VYSVĚTLENÍ ZADÁVACÍ DOKUMENTACE Č. 5

Název veřejné zakázky:	Kotel K1 – spalování FCC a ACO
Druh řízení:	Otevřené řízení
Druh zakázky:	Dodávky
Režim veřejné zakázky:	Nadlimitní sektorová zakázka
Zadavatel:	TAMERO INVEST s.r.o.
Sídlo zadavatele:	O. Wichterleho 810, 278 01 Kralupy nad Vltavou, Česká republika
IČ:	24781452

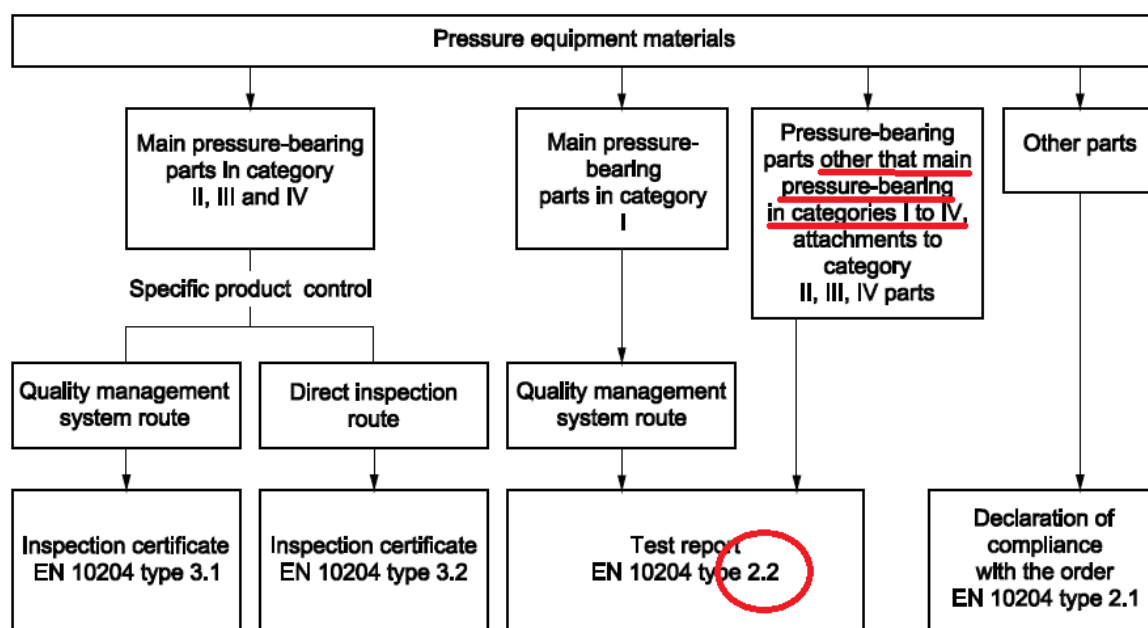
19	Technické zadání / bod 3, část ACO	Na obr.1 v Příloze č.1 zadání je vyznačeno modře připojovací místo potrubí ACO. Dle pochůzky na místě je toto připojovací místo od kotle K1 v jiném vzdálenějším místě, takže celková délka potrubí ACO DN150 je o 25–30 m delší. Máme do kalkulace zahrnout větší délku potrubí nebo zákazník zajistí připojovací místo v místě vyznačeném na obrázku?

19	Technické zadání / bod 3, část ACO	Na obr.1 v Příloze č.1 zadání je vyznačeno modře připojovací místo potrubí ACO. Dle pochůzky na místě je toto připojovací místo od kotle K1 v jiném vzdálenějším místě, takže celková délka potrubí ACO DN150 je o 25–30 m delší. Máme do kalkulace zahrnout větší délku potrubí nebo zákazník zajistí připojovací místo v místě vyznačeném na obrázku?	ANO - zahrnout větší délku
----	------------------------------------	---	----------------------------
